**Avis de la Mission Régionale d'Autorité environnementale
Nouvelle-Aquitaine
sur le projet de centrale agrivoltaïque au sol
sur la commune de Corme-Royal (17)**

AVIS NA-2026-014419/A P

Localisation du projet :	Commune de CORME-ROYAL (17)
Maître d'ouvrage :	Société CORME ENERGIES
Avis émis à la demande de l'Autorité décisionnaire :	Préfet de Charente-Maritime
En date du :	27 février 2026
Dans le cadre de la procédure d'autorisation :	Permis de construire

Enjeux écologiques globaux – page 253 de l'étude d'impact

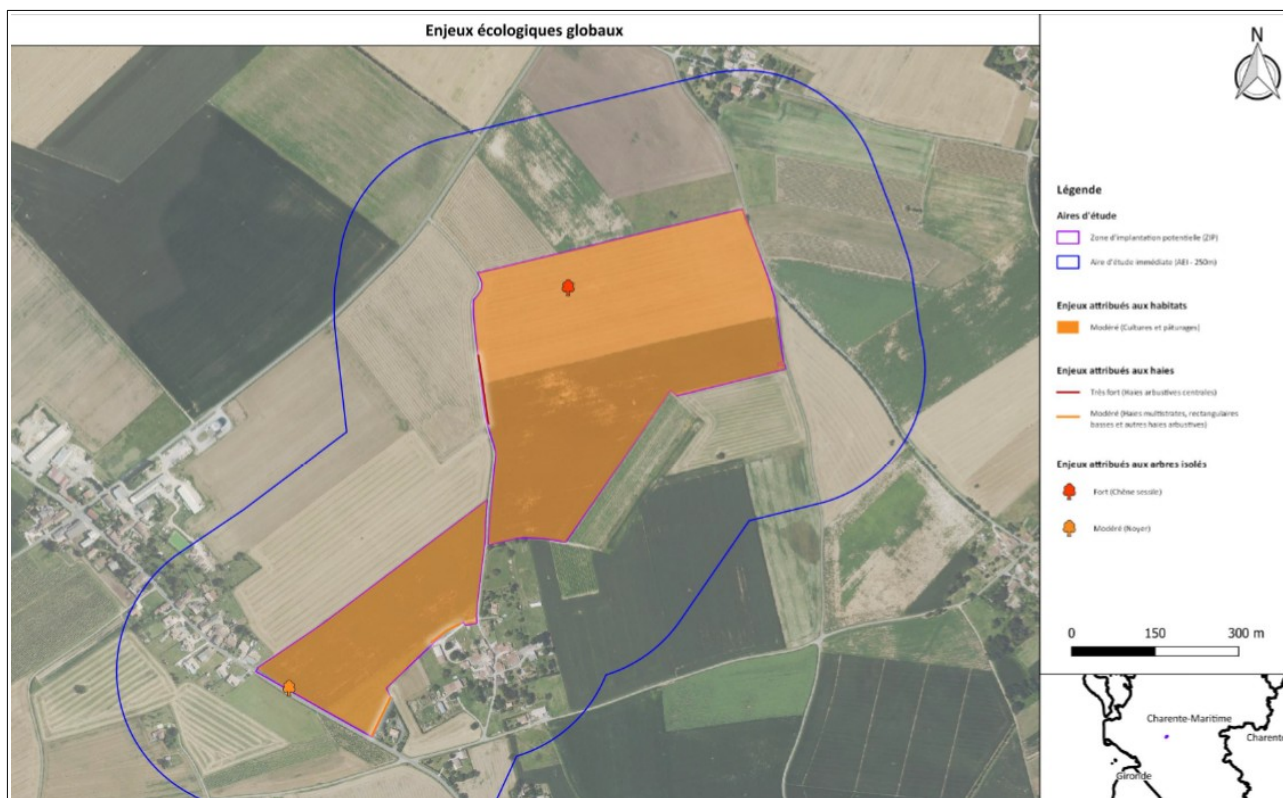
La MRAe recommande de produire une carte sur l'aire d'étude rapprochée qui superpose la synthèse des enjeux écologiques (faune, flore, habitats), les zones couvertes par les OLD, l'emprise de la phase travaux (base-vie, zones de stockage, zones de déchets, etc.) et les aménagements définitifs du projet, pour évaluer de façon plus complète et plus précise les impacts du projet sur le milieu naturel.
